**ESTUDO DE IMPACTE
AMBIENTAL DA
EXPLORAÇÃO PECUÁRIA
DE CABRINS**

PROJETO DE EXECUÇÃO

ADITAMENTO

JANEIRO DE 2025

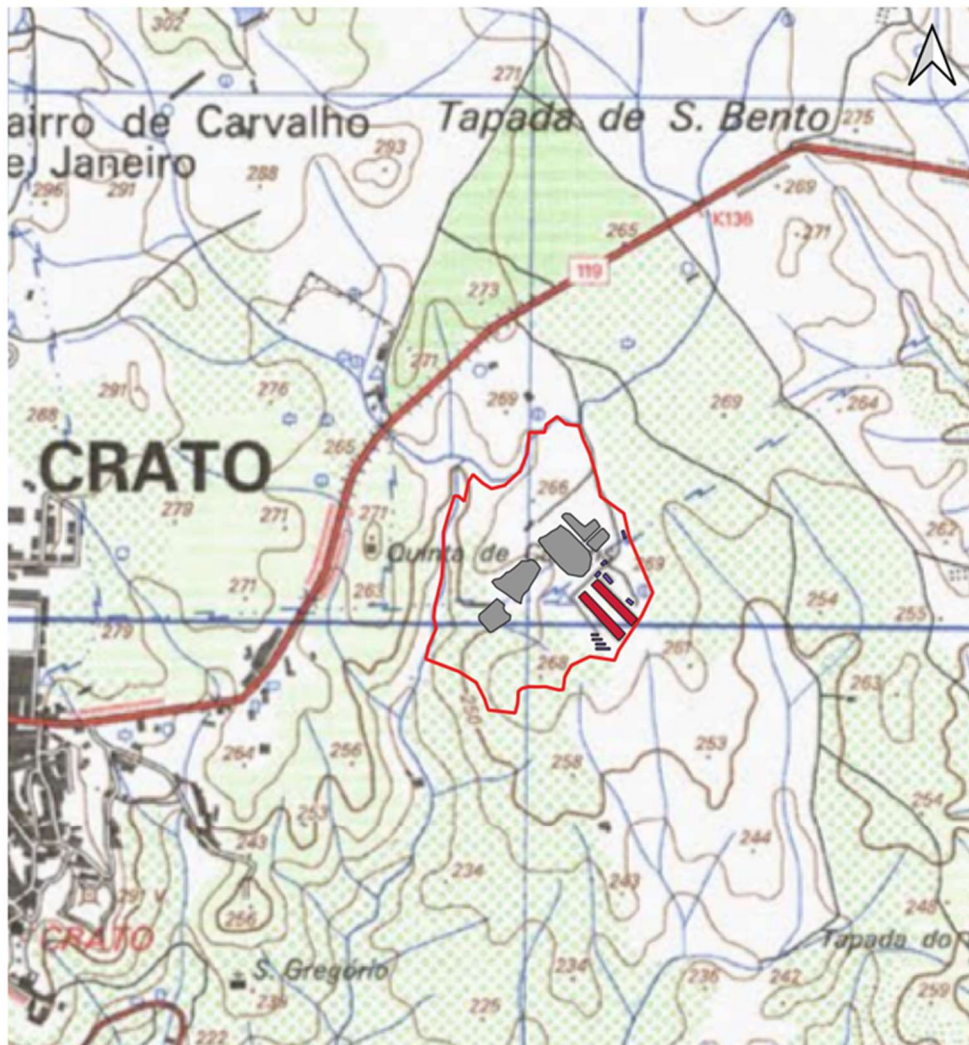
46. Clarificar o efetivo animal após alteração do projeto, dado existirem valores diferentes nos documentos em análise (Simulação que refere 1275 lugares; Plano de Produção que indica 939 porcas reprodutoras).

A capacidade nominal (1275 porcas) traduz o número de lugares disponíveis da exploração, independentemente do carácter produtivo ou não produtivo dos animais que os irão ocupar.

Assim, o presente pedido de licenciamento consiste na alteração do tipo de produção da atividade, passando para Seleção e Multiplicação com uma capacidade instalada de 1275 porcas, conforme definição dada na subalínea i), da alínea g), do artigo 3.º do diploma REI sendo que, para a categoria 6.6 c), do Anexo I, a capacidade é dada pelo número de lugares para porcas e engloba todos os suínos fêmea que existem na exploração, independentemente do seu estado decrescimento e/ou gestacional e não unicamente as porcas reprodutoras.

As 1275 porcas incluem 939 porcas reprodutoras em regime de multiplicação, correspondente a 488,28 CN.

Figura 6 – A exploração pecuária em 2006 e em 2023.

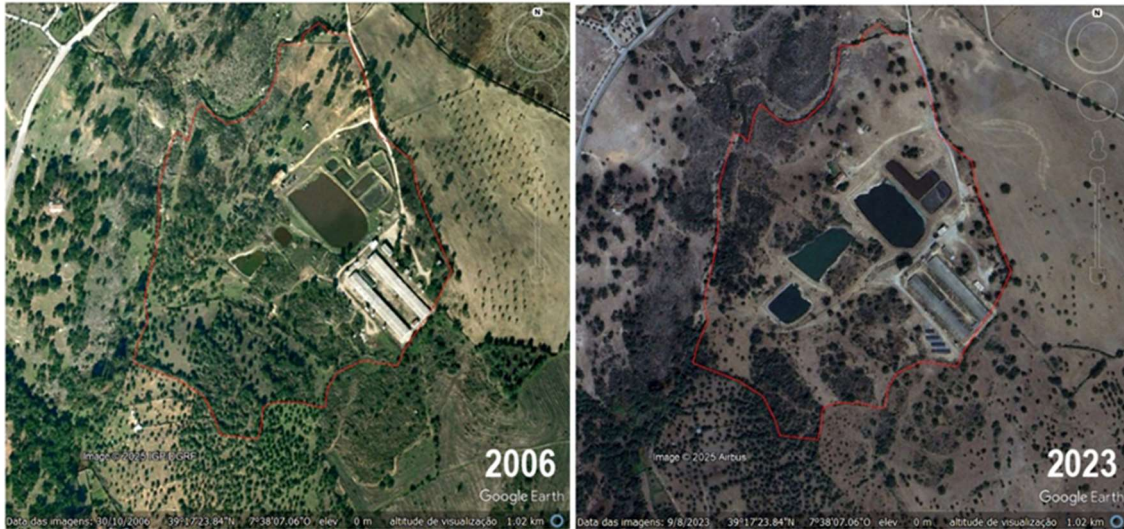
No que respeita à existência de interferência do projeto com o domínio hídrico, se de acordo com a Carta Militar as lagoas se sobrepõem a uma linha de água de 1ª ordem, de acordo com imagens de satélite disponibilizadas pelo GoogleEarth (Figura 6), pelo menos desde o ano de 2006 que essa linha de água efetivamente já não o é.
